PEBA

Piano di Eliminazione delle Barriere Architettoniche

F12 CAMERA DI SAN PALOLO E CELLA DI SANTA CATERINA

REPORT

Biglietteria

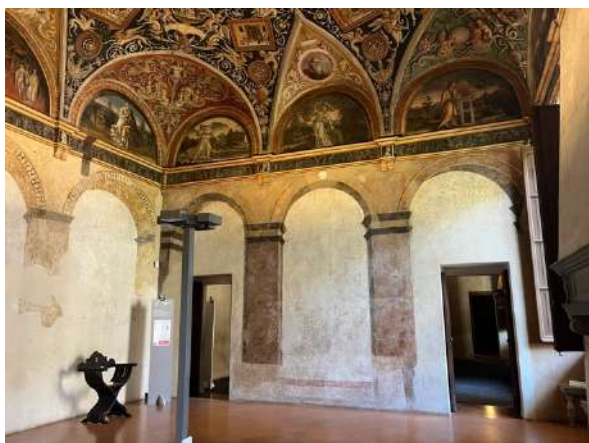
La biglietteria non è fruibile da persone di bassa statura o su sedie a ruote poiché ha bancone alto e pertanto non risponde ai requisiti minimi ex artt. 4.1.4, 8.1.4 DM 236/89.

Non è presente una segnaletica tattile di individuazione, né un impianto hearing loop del tipo one to one, adatto alla comunicazione diretta, tipica degli sportelli dei servizi e delle biglietterie.

001

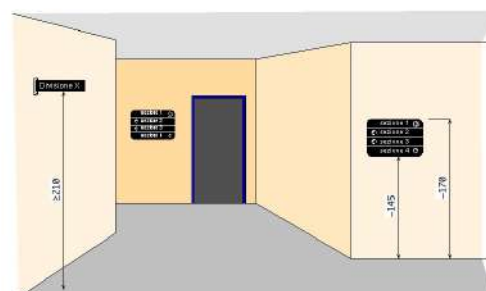
Prevedere una segnaletica di orientamento per ingresso alla Camera di San Paolo.

Segnaletica informativa e di orientamento assente

Inserimento di segnaletica informativa e di orientamento. I cartelli di segnalazione all'interno di un edificio saranno posti preferibilmente tutti alla medesima altezza, compresa tra cm 145 e 170 dal piano di calpestio, e saranno caratterizzati dalla stessa logica di utilizzo. Nel caso in cui il cartello sporga a bandiera, ortogonalmente al flusso pedonale, dovrà essere posto ad un'altezza non inferiore a cm 210 da terra. Tra i caratteri utilizzati (preferibilmente di dimensione non inferiore ai 25 mm e in stampatello minuscolo) e lo sfondo dovrà esserci un buon contrasto cromatico ottenuto ponendo testi scuri su fondo chiaro (nero, verde, blu su bianco; nero, rosso su giallo).

002

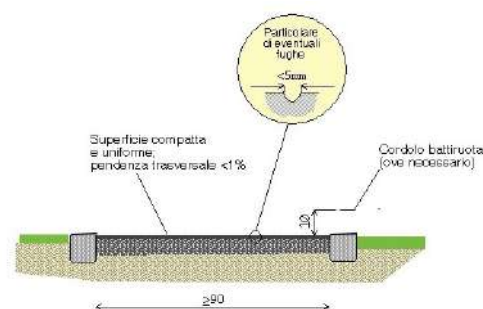
Inserire una lastra per portare le aree pavimentate alla larghezza minima di cm 75 o a distanza laterale ottimale tra le due

Assenza di percorso accessibile (sottodimensionato)

Realizzazione a fianco del percorso esistente, di una nuova pavimentazione pedonale, identica alla preesistente, aumentando la larghezza complessiva del percorso. Per consentirne l'uso da parte di persone in carrozzina, la larghezza minima dovrà essere di cm. 150. E' consentita una larghezza minima di cm. 90 solo per brevi tratti.

La superficie calpestabile sarà compatta ed omogenea. Le fugature prive di risalti e non superiori a cm. 0,5. La pendenza trasversale nel suo complesso non dovrà superare l'1%.

005

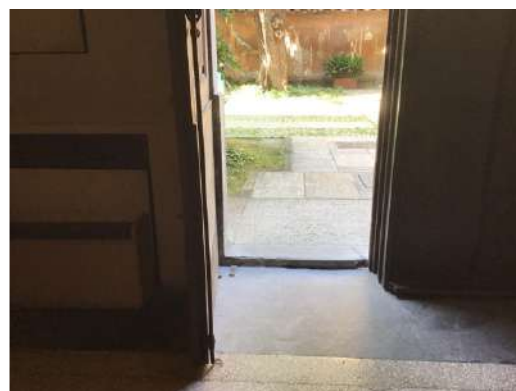
Superamento della differenza di quota attraverso una rampa mobile

Sostituire con soluzione più agevole per la movimentazione e durevole.

Prevedere una rampa per il superamento del dislivello.

La rampa ha la caratteristica di essere mobile ma di essere installata per più tempo possibile in relazione al servizio svolto.

La pendenza longitudinale deve essere tale da consentirne l'agevole superamento da parte di tutti (preferibilmente inferiore al 5%).

Il materiale dovrà essere antisdrucchiabile.

Se si tratta di un manufatto monoblocco, la rampa dovrà avere larghezza non inferiore a cm 90.

E' suggerito uno sviluppo longitudinale non superiore a cm. 120. La rampa deve essere dotata di cordoli battiruota laterali.

007

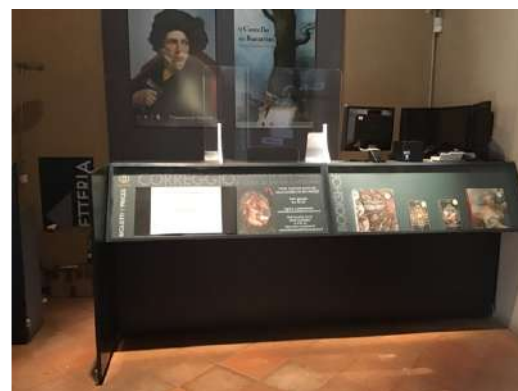
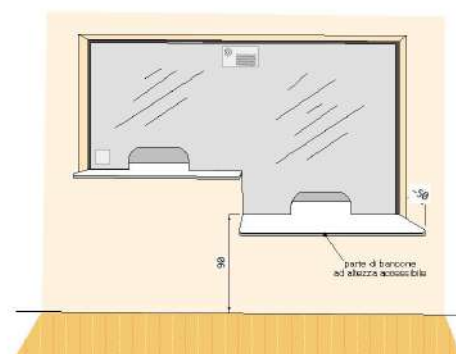
Bancone sportello pubblico:
inadeguato (WAYFINDING)

Riposizionamento del piano del bancone ad altezza di cm 90 dal pavimento.

Il piano avrà sporgenza di circa cm 50 dalla parete divisoria e sarà privo di parti taglienti e spigoli vivi.

011

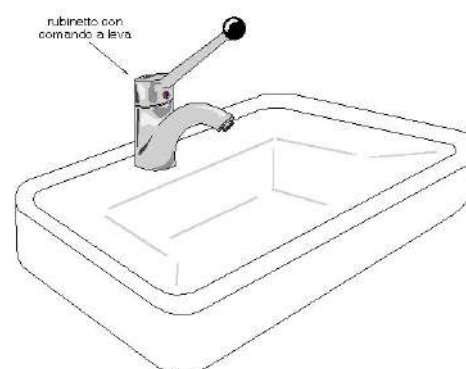
Rubinetteria inadeguata

Sostituzione della rubinetteria esistente con modello con comandi a leva facilmente riconoscibili oppure ad erogazione automatica. Si sconsiglia l'utilizzo di leve troppo lunghe ed affusolate che possono risultare pericolose nel momento in cui una persona avvicina il viso al lavabo.

Una eventuale doccetta estraibile, dovrà avere dimensioni contenute, proporzionate alla forma del lavabo.

012

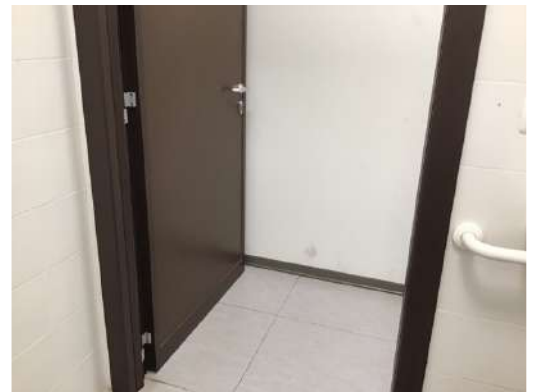
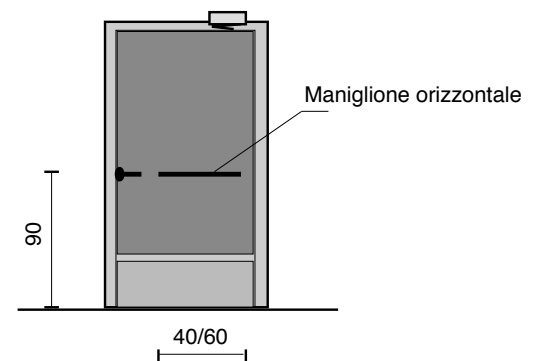
Assenza di maniglione orizzontale sulla porta

Inserimento di maniglione orizzontale ad un'altezza compresa tra cm 85 e 95 dal pavimento, sul lato interno della porta. L'oggetto faciliterà la chiusura della porta dietro di sé per chi, in carrozzina, ha poco spazio di manovra.

Normalmente la lunghezza del maniglione non dovrà essere inferiore a cm.60.

013

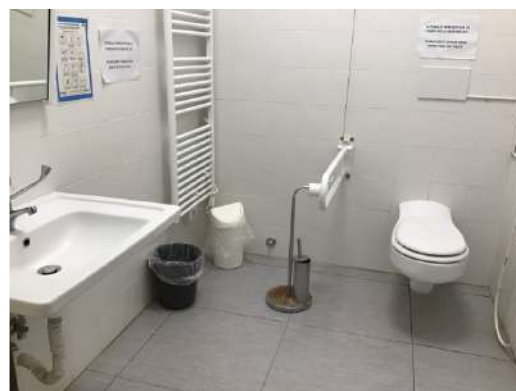
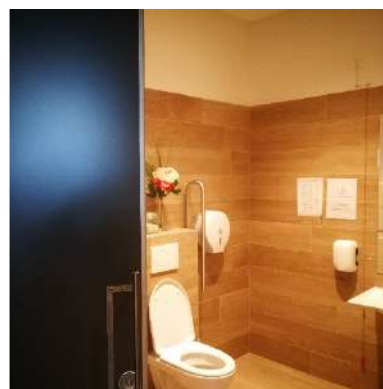
Servizio igienico non rispondente alle caratteristiche prestazionali riferite al benessere ambientale

Optare per sanitari normali rispondenti alle caratteristiche prestazionali contenute nella normativa. Privilegiare scelte che rendano l'ambiente armonico e piacevole per tutti senza connotazioni particolari.

Dotare sempre l'ambiente anche di accessori per l'uso ottimale dell'ambiente, appendiabiti, mensole ecc. Occorre predisporre adeguati sistemi per la sicurezza e l'emergenza.

Nei locali aperti al pubblico occorre prevedere un segnale di emergenza visivo e sonoro.
